大型トラック 電制エアドライヤー（セントラルシャシ入出力モジュール）のリコールについて

（届出日：令和3年12月17日 開始日：令和3年12月17日）

リコール番号 5078

改善箇所説明図

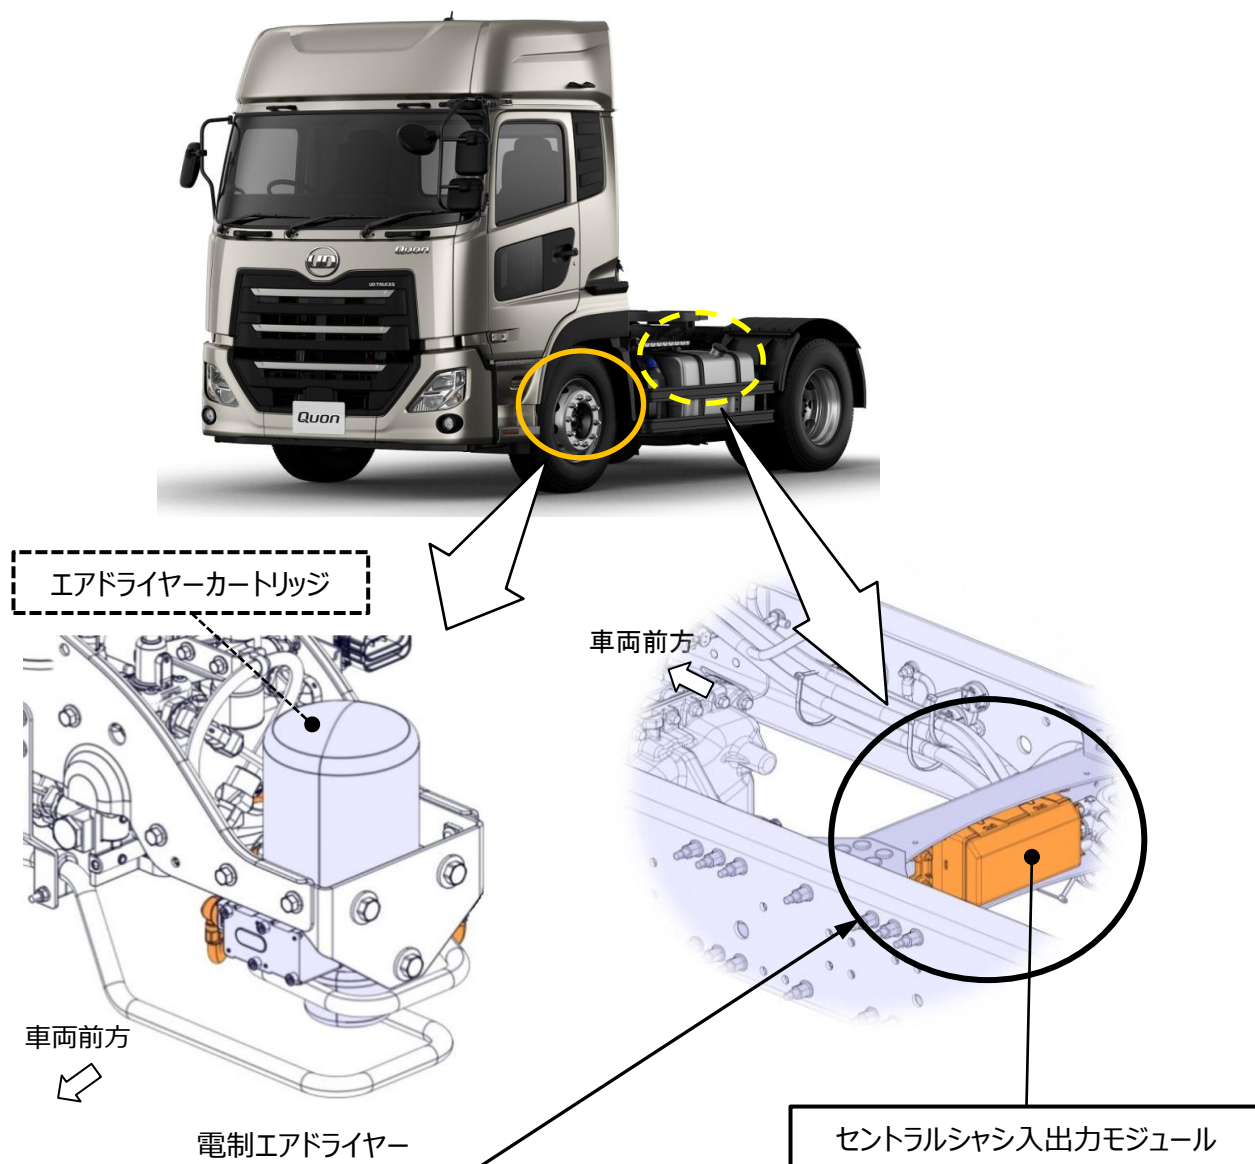
基準不適合発生箇所

大型トラックの電制エアドライヤーにおいて、セントラルシャシ入出力モジュールのエアドライヤー再生プログラムが不適切なため、当該ドライヤー乾燥再生動作が適切な頻度にて行われず高湿度の圧縮空気が供給先のエアタンク及びトレーラーブレーキ回路内で結露し凝縮水が生成されます。そのため、そのままの状態で使用を続けると、高湿度の圧縮空気が各回路に供給され結露によるシステム異常等の警告メッセージが表示され、最悪の場合、トレーラー側ブレーキ回路内で凝縮水が凍結し、トレーラー側の主ブレーキ効力低下または駐車ブレーキ引きずりにより火災に至るおそれがあります。

改善の内容

全車両、セントラルシャシ入出力モジュールのプログラムを、対策プログラムに書き換えます。また、初年度登録から2カ月以上経過した車両は、エアドライヤーのエア出力ポートを点検し乾燥剤の粒子等が付着している場合は、エアドライヤーカートリッジを新品に交換します。

注： 内は、措置する部品を示し、 内は必要に応じて交換する部品を示す。

識別：作業完了車は、助手席ステップ部VINプレート左上端に黄色ペイントを塗布する。
